# 鋼船規則

R 編

鋼船規則 R 編 鋼船規則検査要領 R 編 2012 年 第 1 回 一部改正 2012 年 第 1 回 一部改正

2012 年 6月15日 規則 第22号/達 第38号 2012年 2月10日 技術委員会審議 2012年 3月6日 理事会承認 2012年 5月28日 国土交通大臣認可

# R9.3.4 熱の伝達の防止

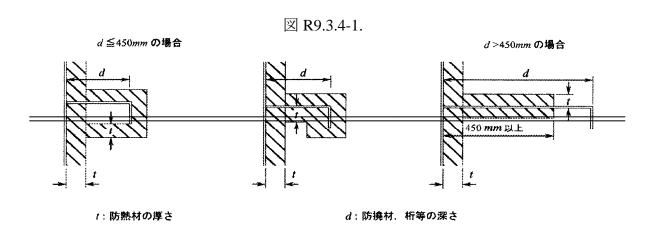
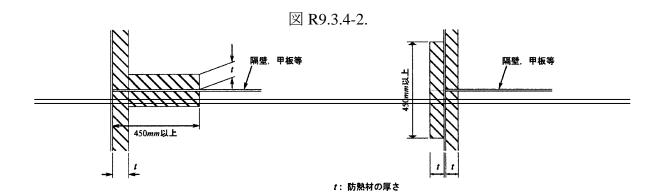
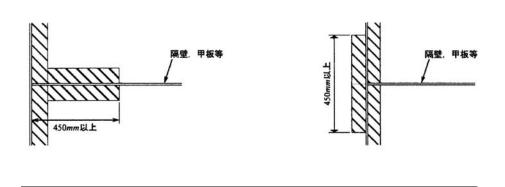
図 R9.3.4-1.から図 R9.3.4-3.を次のように改める。
